STREEKPLAN FLEVOLAND
Uitwerking plaatsingsmogelijkheden
voor windmolens
ANTWOORDNOTA

ANTWOORDNOTA

**Samenvatting zienswijzen en beantwoording
Gedeputeerde Staten van Flevoland**

Herziening van paragraaf B6.2.2 "Berekening van de geluidscontouren" en B6.5 "Geluidsverstoring door de bron" van het MER streekplanuitwerking: "Windmolenlocaties provincie Flevoland"

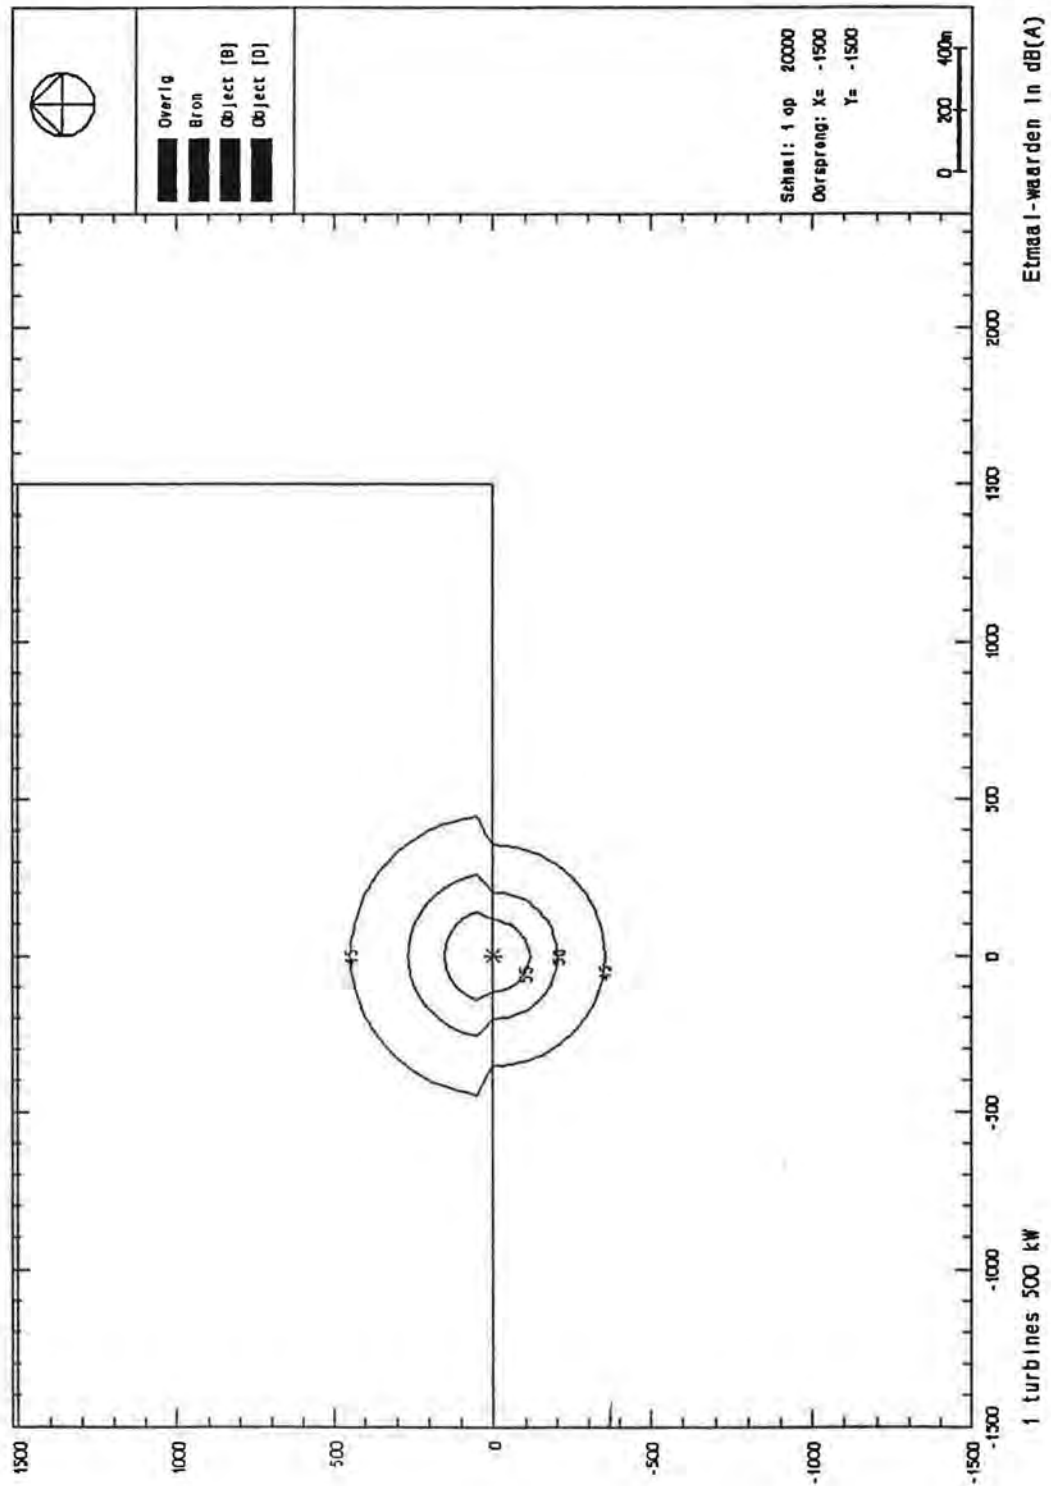
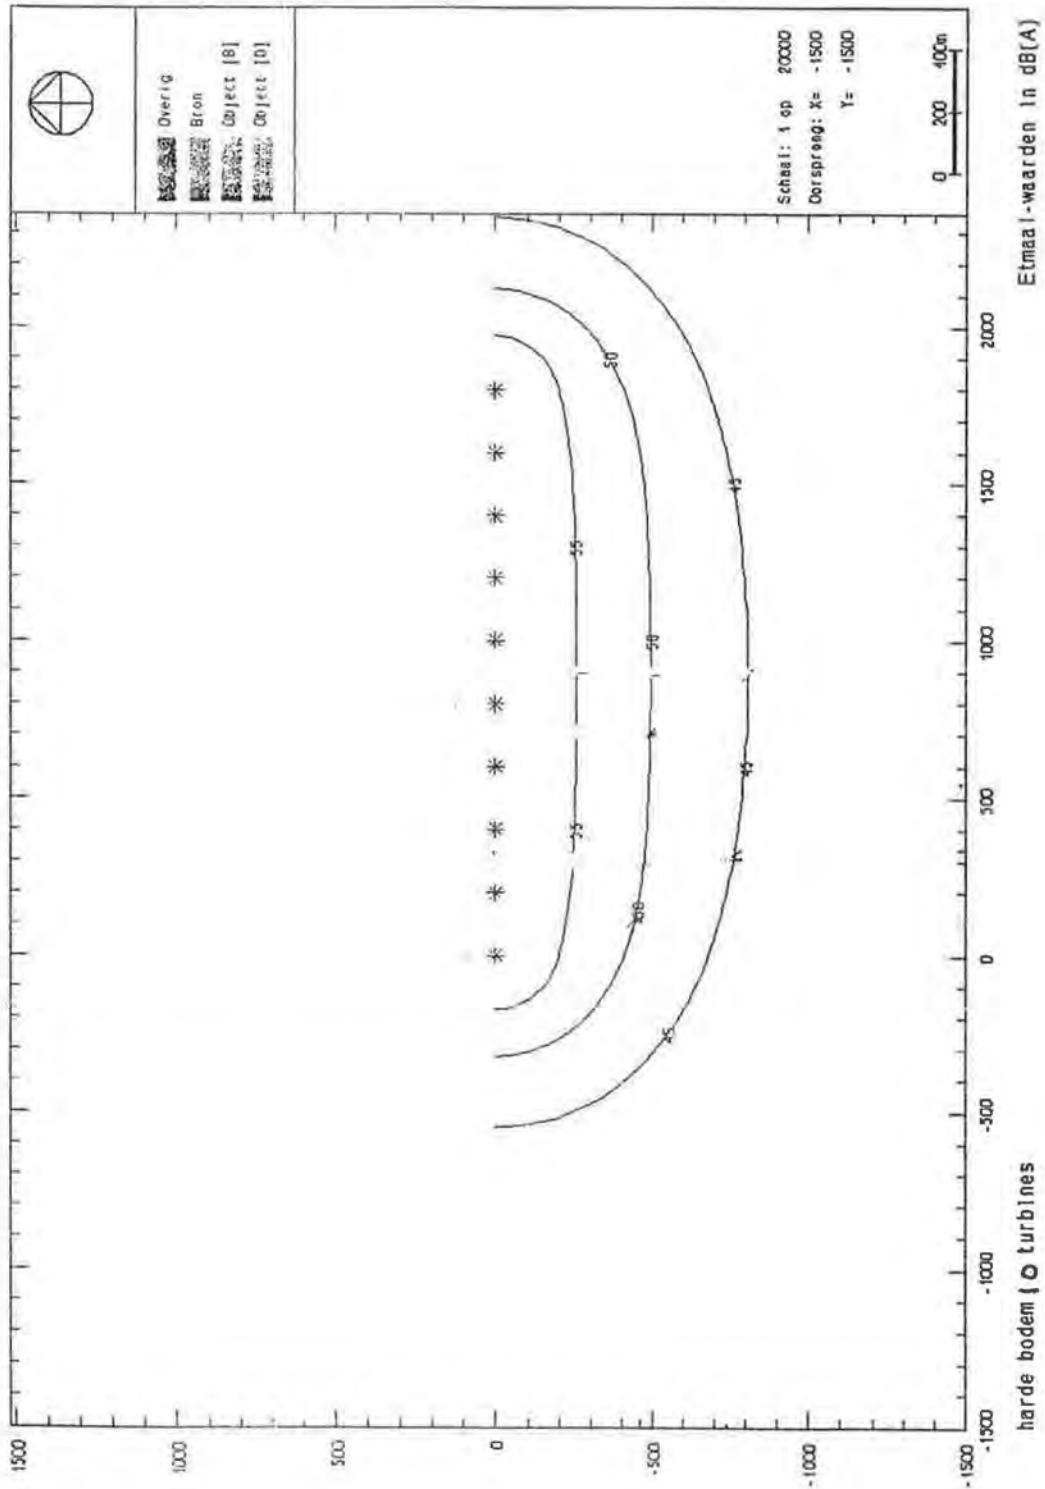
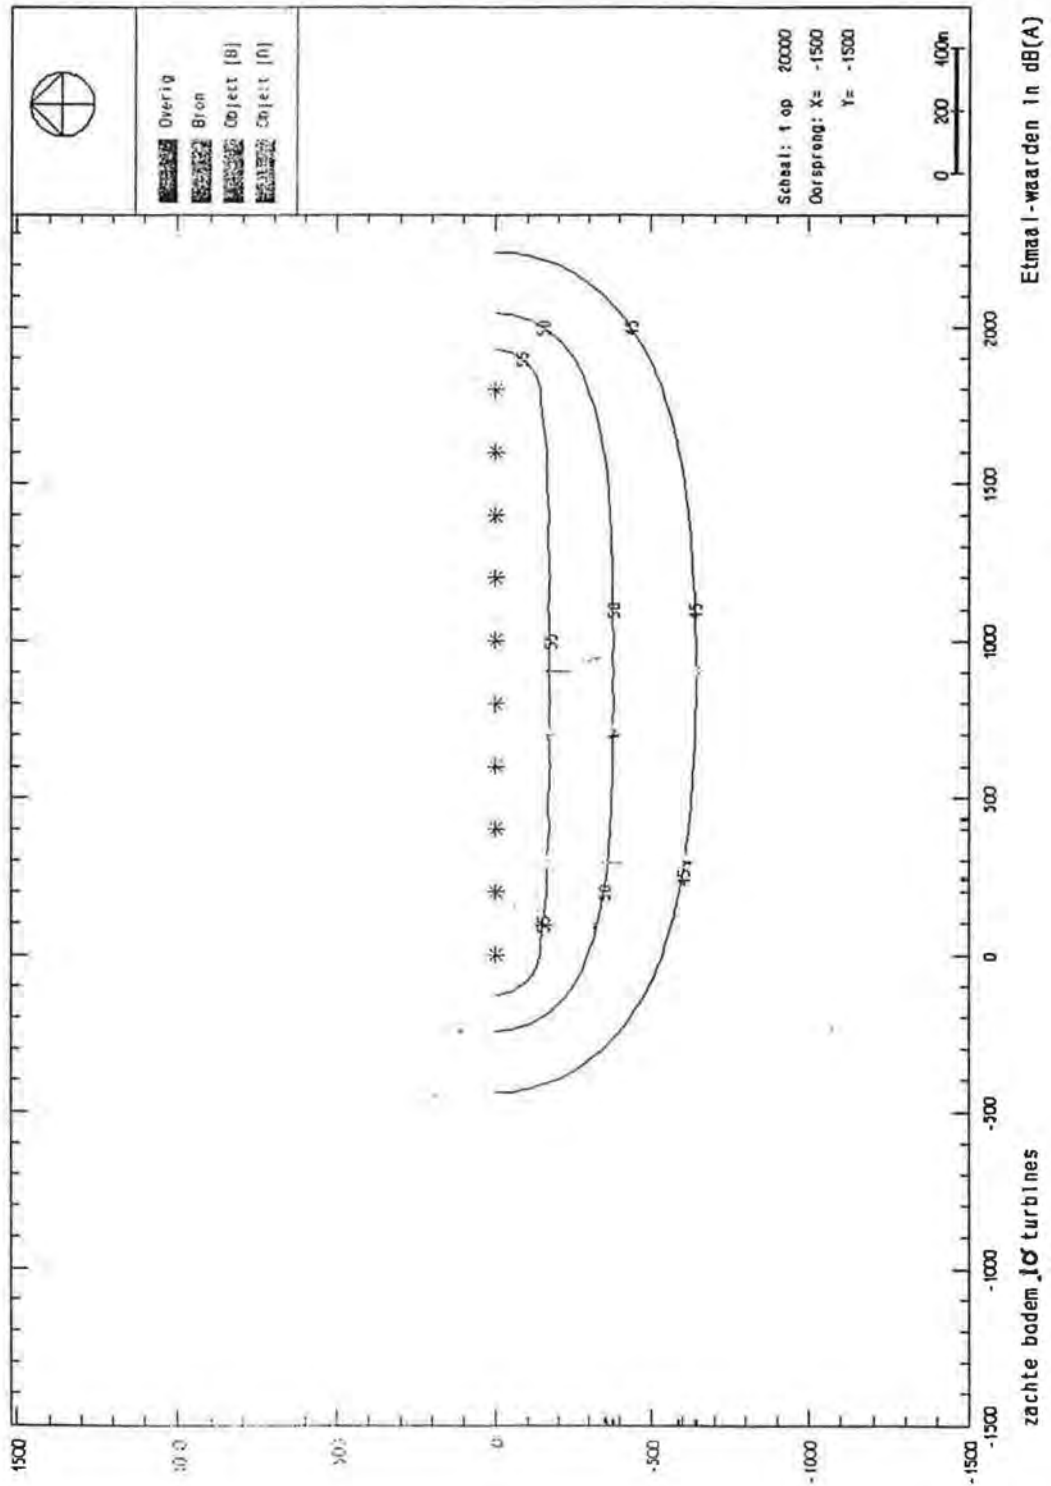
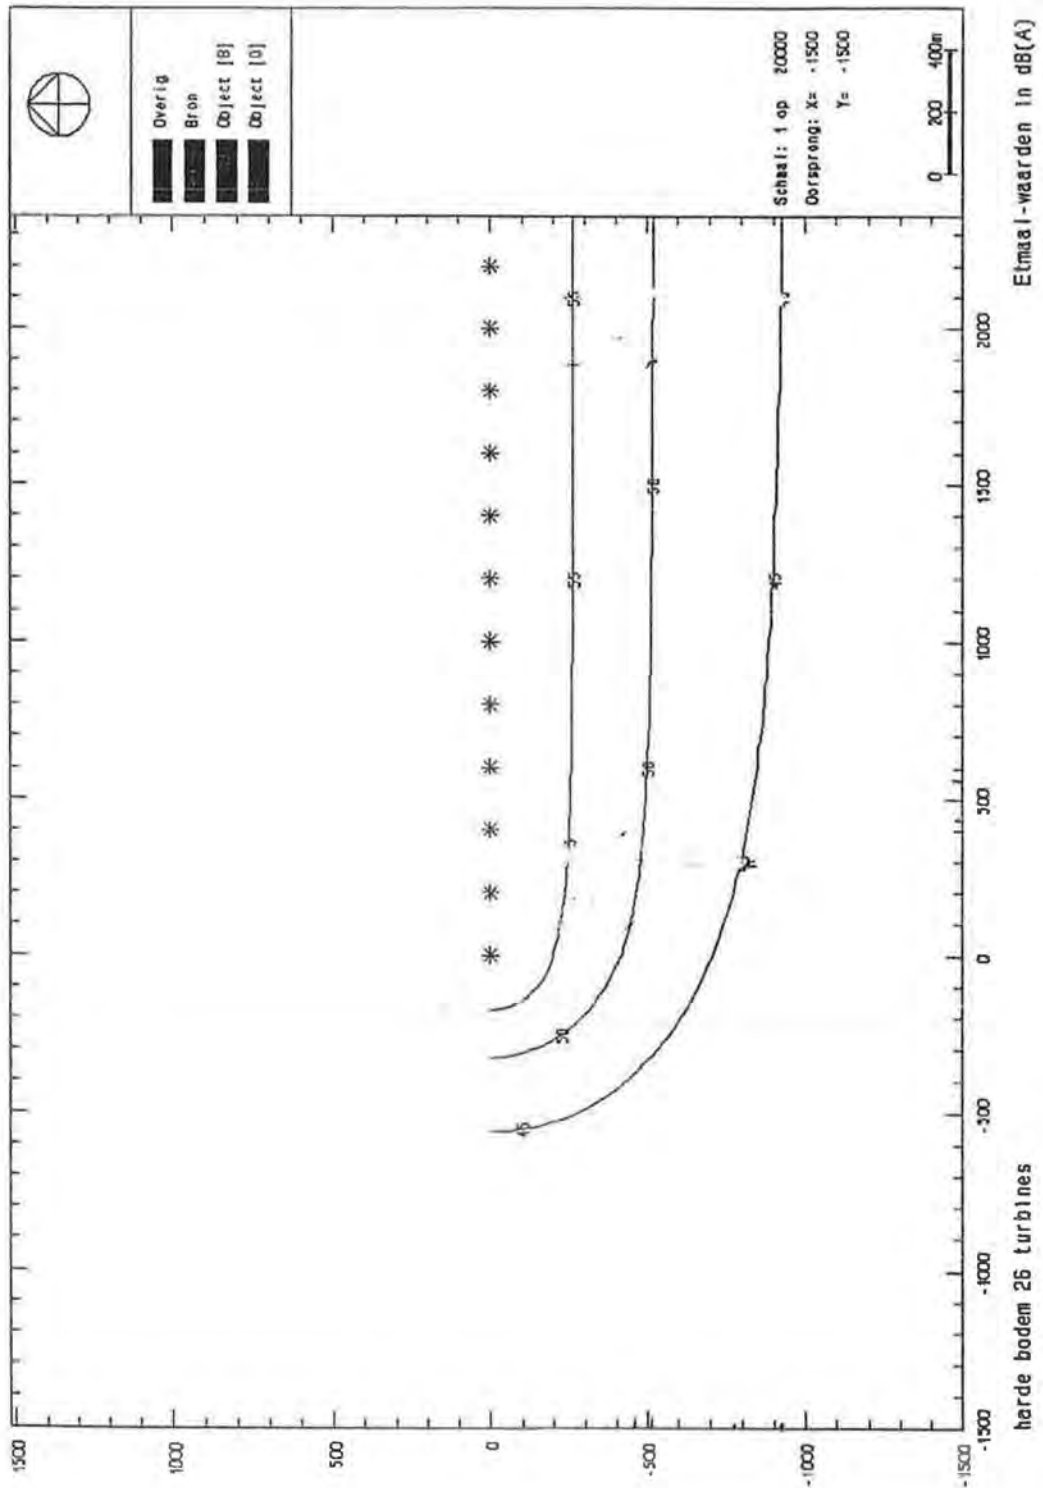
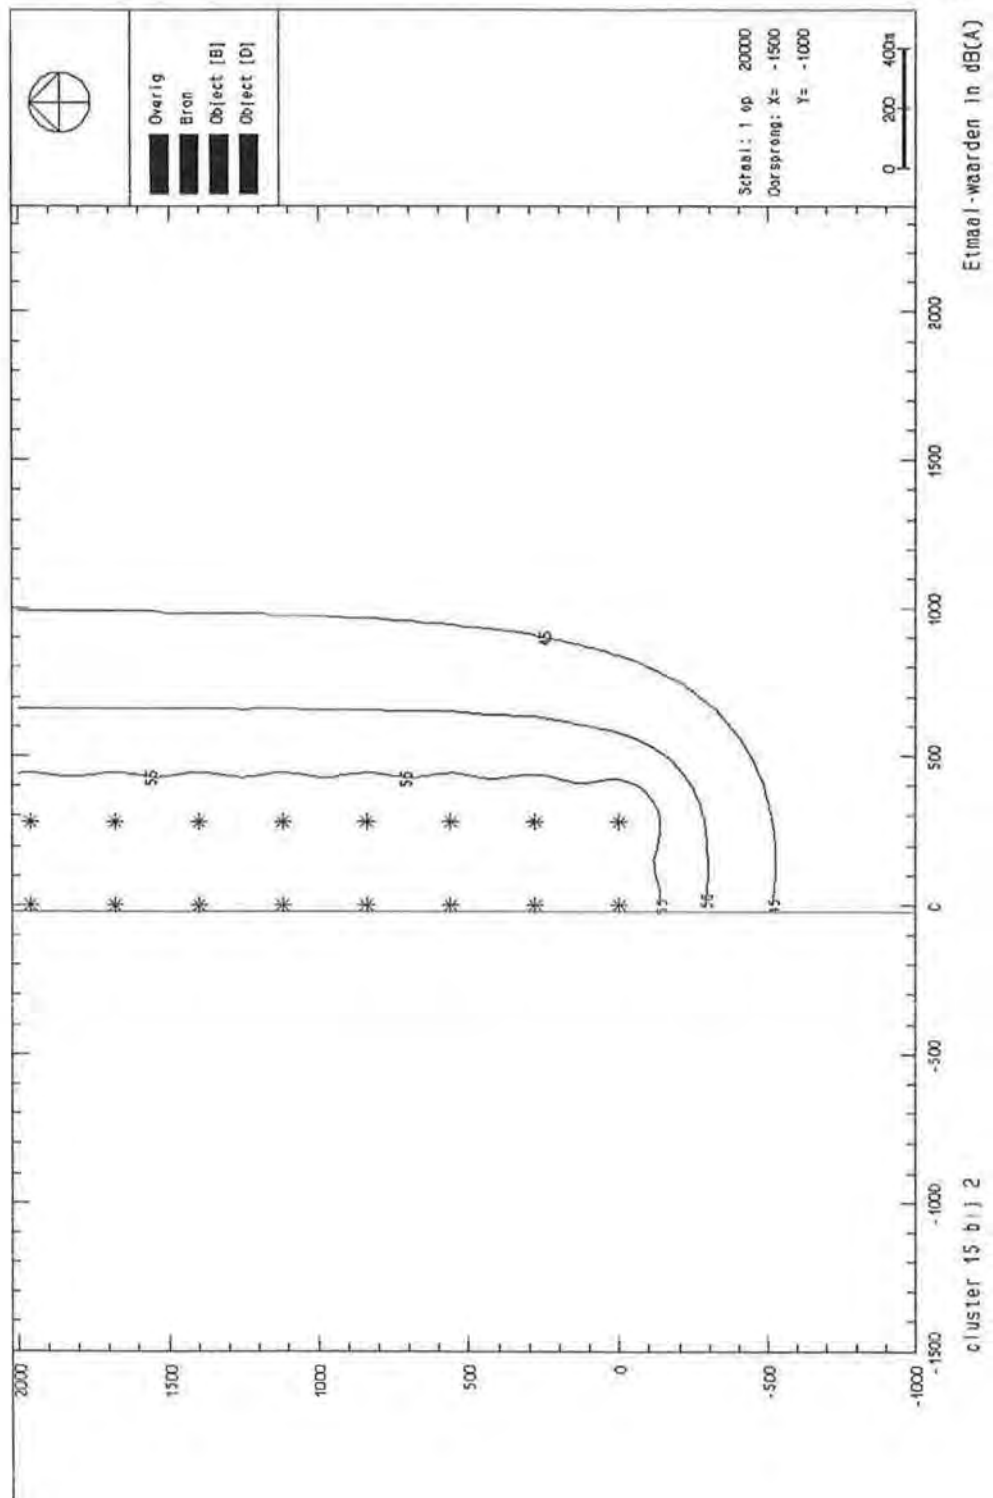
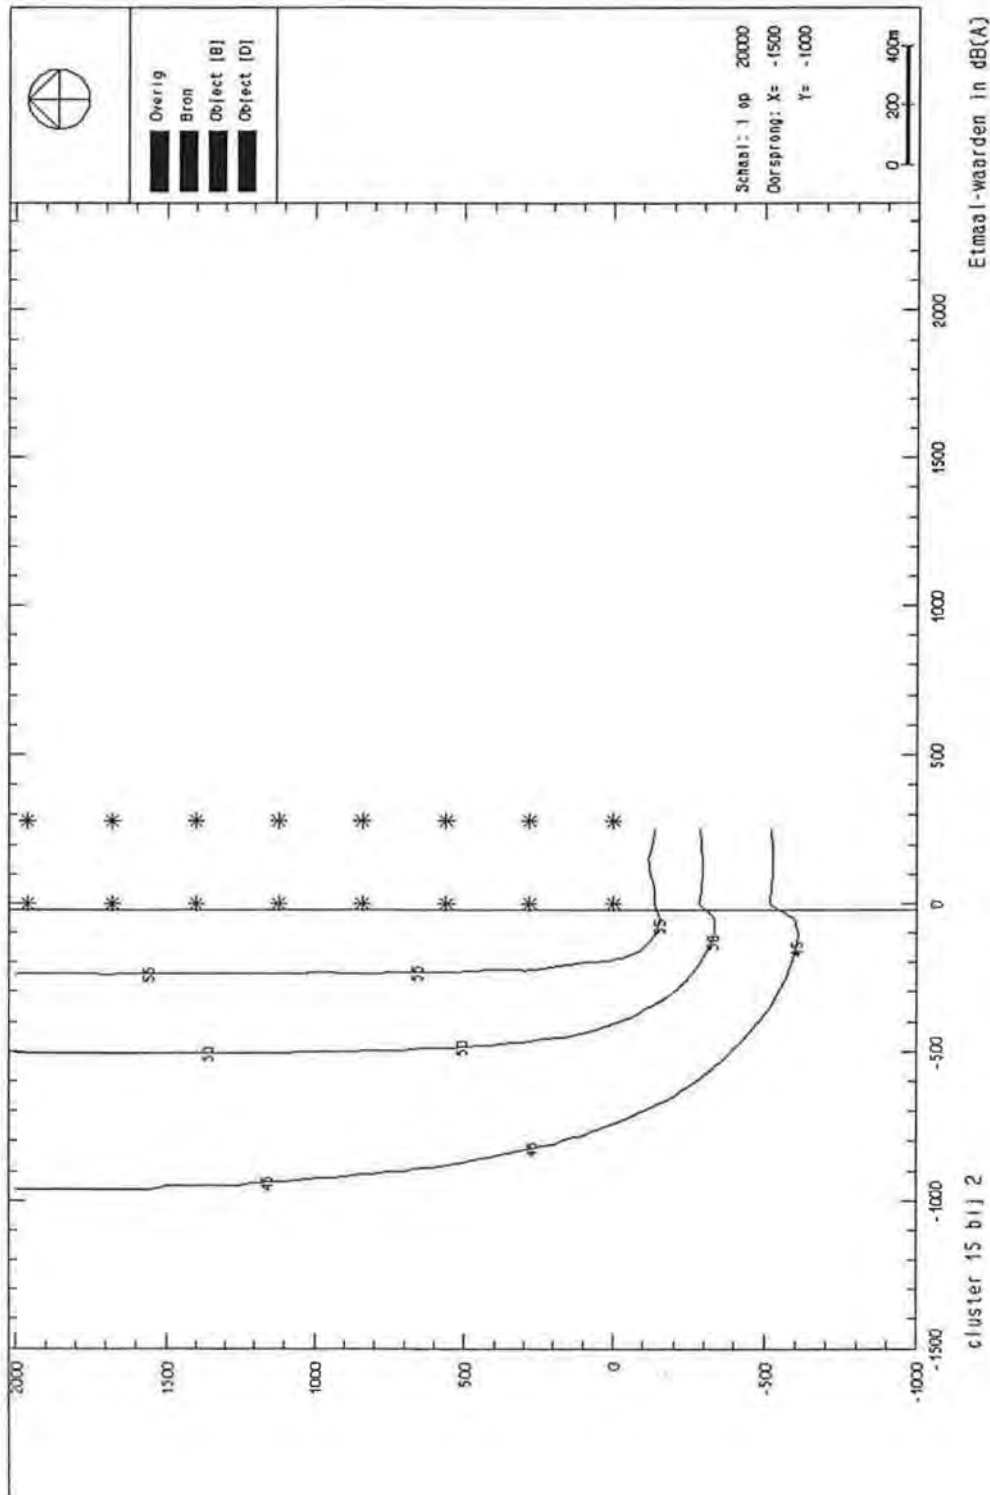
In het geluidsonderzoek is in de lijnopstellingen een tweetal wijzigingen aangebracht. De locaties 10 en 11 uit het MER (een buitendijkse opstelling bij de Westerveerdiijk, naast de bestaande opstelling, en verdichting van de huidige opstelling) zijn niet opnieuw onderzocht, omdat uit de reacties op de ontwerp-streekplanuitwerking is gebleken dat deze varianten ongewenst dan wel technisch moeilijk realiseerbaar zijn. In plaats daarvan zijn twee nieuwe varianten onderzocht, waarvoor een groter draagvlak lijkt te bestaan. Locatie 11a betreft een vervanging van de huidige opstelling door een nieuwe opstelling met 500 kW-molens. Locatie 11b betreft een vervanging van de huidige opstelling door een dubbele binnendijkse lijnopstelling. Voor locatie 6 (Noorderveerdiijk) zijn eveneens twee varianten onderzocht. Locatie 6a betreft een enkele lijnopstelling van 16 turbines, direct achter de dijk. Locatie 6b betreft een dubbele binnendijkse lijnopstelling van 2 x 13 turbines. Bij de dubbele lijnen is rekening gehouden met een grotere onderlinge afstand tussen de turbines (7D in plaats van 5D). Het geluidsonderzoek is voor zowel 500 kW- als 1 MW-turbines uitgevoerd. Bij de 1 MW-turbines is uitgegaan van een ashoogte van 60 m en een bronsterkte van 101 dB(A).

Met de nieuwe rekenresultaten zijn opnieuw de geluidsgevoelige bestemmingen geïnventariseerd die binnen de 50 dan wel 45 dB(A) contour zouden komen te liggen. Het resultaat van deze inventarisatie staat weergegeven in de aangepaste tabel B6.3.
